改善箇所説明図

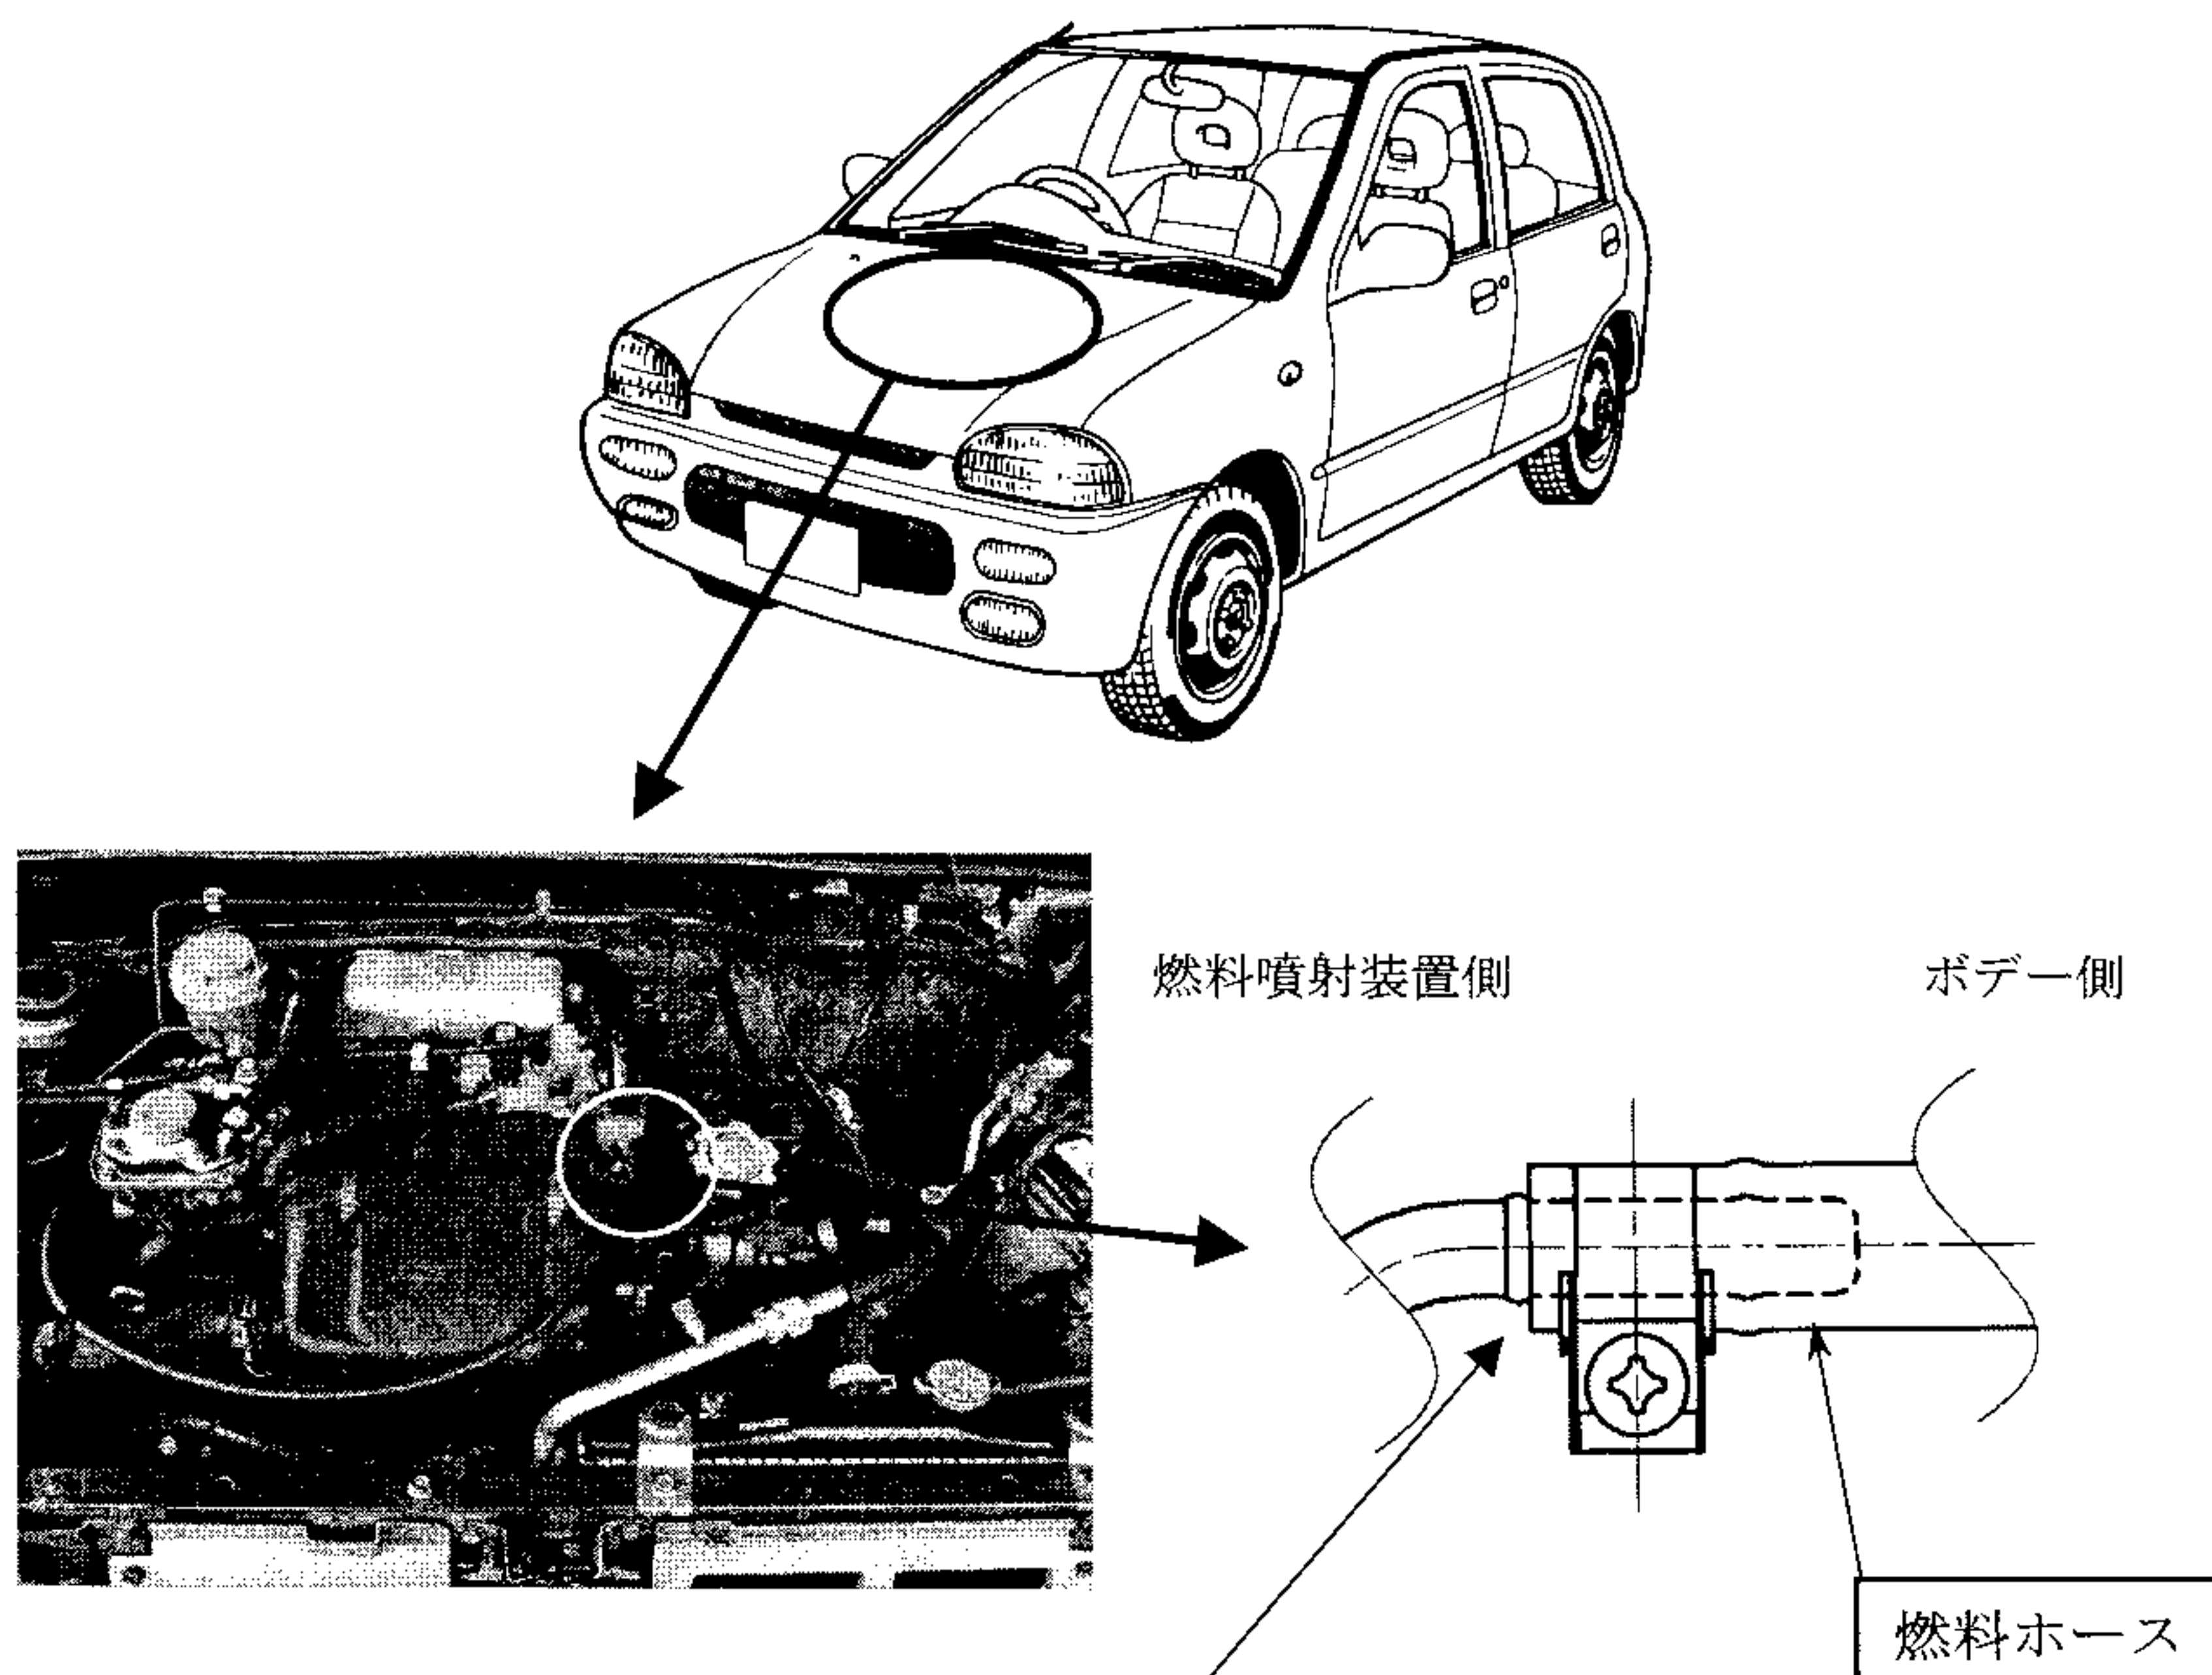
基準不適合発生箇所

燃料装置において、過給機のない電子制御式燃料噴射方式の原動機に使用している燃料ホースの材料が不適切なため、高温により当該ホースの柔軟性が低下するものがあり、そのままの状態で使用を続けると、原動機の振動等により、燃料ホースと燃料噴射装置の結合部から燃料が漏れることがあり、最悪の場合、火災に至るおそれがある。

改善内容

全車両、燃料ホースを対策品と交換する。

対策品の燃料ホースは、両サイドに白色の帯状マーク付
